Parc éolien de la Forêt Domaniale

Étude d'impact sur l'environnement

Volume 5 : Réponses aux questions et commentaires
du MELCCFP, en considérant l'optimisation du projet
et la réévaluation des impacts

Dossier n°3211-12-251

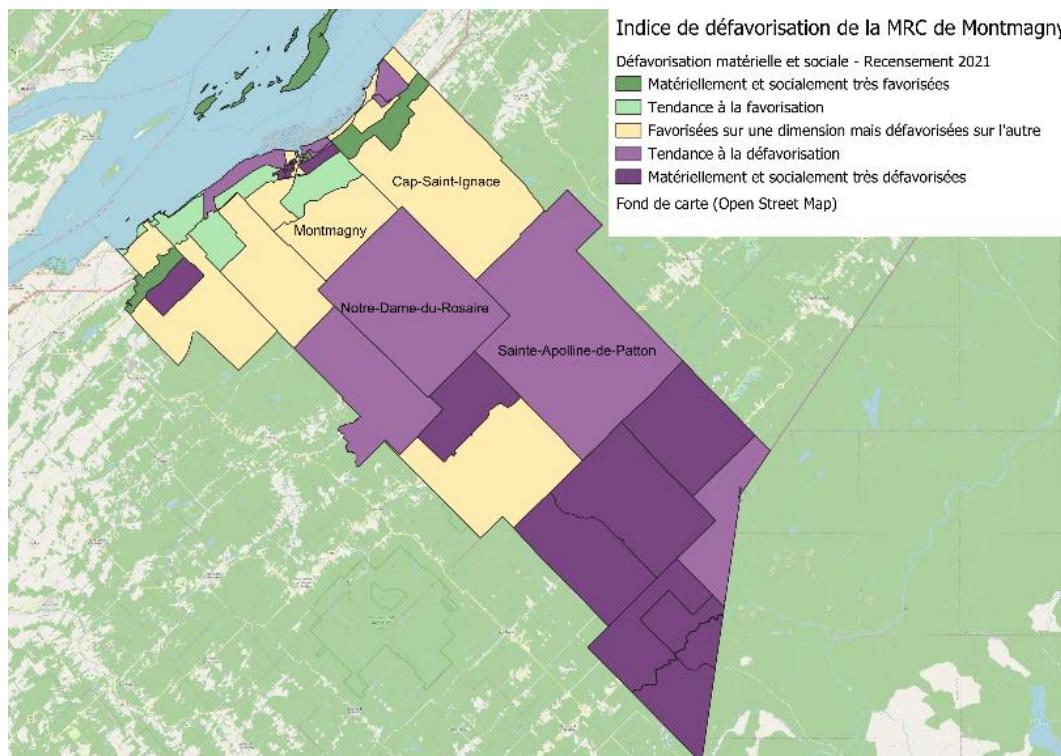
QC2 - 2 Depuis la transmission du premier document de questions et commentaires, la vision des impacts sur l'Orignal (*Alces alces*) a évolué. Ainsi, le MELCCFP demande qu'une mise à jour des impacts du projet sur l'Orignal soit réalisée en présentant une analyse sur la disponibilité des habitats favorables à la thermorégulation de cette espèce, notamment ceux associés à l'altitude.

Veuillez mettre à jour l'évaluation des impacts du projet sur l'Orignal en intégrant une analyse sur la disponibilité des habitats favorables à la thermorégulation de cette espèce, tel qu'il a été défini à la présente question.

R2 - 2 L'annexe E présente les résultats d'analyse de la disponibilité des habitats considérés favorables à la thermorégulation de l'original par le MELCCFP, en considérant les éléments proposés à la QC2-2. Les données écoforestières du 5^e décennal écoforestier (2024) ont été utilisées.

Les habitats dits « avec conditions de thermorégulation optimale » sont épars sur le territoire, tant sous les 400 m qu'à des altitudes supérieures, et ce, tant à l'échelle de la zone d'étude que de la zone de 5 km autour de celle-ci. Les habitats dits « avec conditions de thermorégulation bonne » sont abondants à toutes les altitudes et à toutes les échelles.

À l'échelle de la zone d'étude de 11 344 ha, les habitats de thermorégulation optimale au-dessus de 400 m d'altitude (172,6 ha) et sous 400 m d'altitude (301,9 ha) et les habitats de thermorégulation bonne au-dessus de 400 m d'altitude (1 470,2 ha) et sous 400 m (2 623,9 ha) représentent au total 4 568,6 ha, soit 40,3 % de la zone d'étude (4,2 % d'habitats de thermorégulation optimale et 36,1 % d'habitats de thermorégulation bonne).

Le projet empiète peu dans les habitats de thermorégulation optimale et bonne. Une fois le projet construit, ces habitats représenteront 39,1 % de la zone d'étude (4 % d'habitats de thermorégulation optimale et 35,1 % d'habitats de thermorégulation bonne).

Figure 1. Indice de défavorisation matérielle et sociale dans la MRC de Montmagny, selon le recensement de 2021

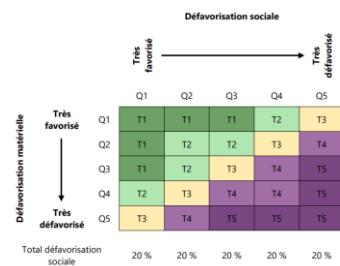
- QC2 - 3** L'initiateur a bonifié la caractérisation des communautés locales de la municipalité régionale de comté (MRC) de Montmagny, en réponse à QC-13. Toutefois, il appert que les données utilisées dataient de 2016. Or, ces données ont été mises à jour en mars 2024 en utilisant notamment le recensement de 2021. L'initiateur doit donc mettre à jour la caractérisation du milieu local en fonction de ces données. De plus, l'initiateur doit expliquer brièvement les catégories de l'indice de défavorisation matérielle et sociale (IDMS) utilisée dans sa caractérisation.

En complément, le tableau 12 du volume 4 (QC-13; pages 40 et 41) a été réalisé en fonction des données récupérées sur le site Internet de la MRC de Montmagny, soit le Plan d'action signature innovation 2022-2025 et le document *Un projet innovant en santé durable* (MRC de Montmagny, [s. d.]-a, [s. d.]-b). La MRC accusait un ralentissement en matière de vitalité économique par rapport à la majorité des MRC québécoises.

L'indice de défavorisation est obtenu à partir d'analyses basées sur six indicateurs issus des recensements réalisés entre 1991 et 2021 soit la proportion de personnes de 15 ans et plus sans certificat ou diplôme d'études secondaires; la proportion de personnes occupées (ayant un emploi) chez les 15 ans et plus; le revenu moyen des personnes de 25 à 64 ans; la proportion de personnes de 15 ans et plus vivant seules dans leur domicile; la proportion de personnes de 15 ans et plus séparées, divorcées ou veuves; la proportion de familles monoparentales (INSPQ, 2024a). L'INSPQ suggère plusieurs regroupements pour la création d'un IDMS combiné en fonction notamment de la taille de la population.

Au recensement de 2021, les cinq catégories de la défavorisation matérielle et sociale sont définies ainsi (figure 2) : **1)** favorisée (très ou plutôt) matériellement et socialement; **2)** tendance à la favorisation matérielle et sociale; **3)** favorisée sur une dimension, mais défavorisée sur l'autre; **4)** tendance à la défavorisation matérielle et sociale; **5)** défavorisée (très ou plutôt) matériellement et socialement.
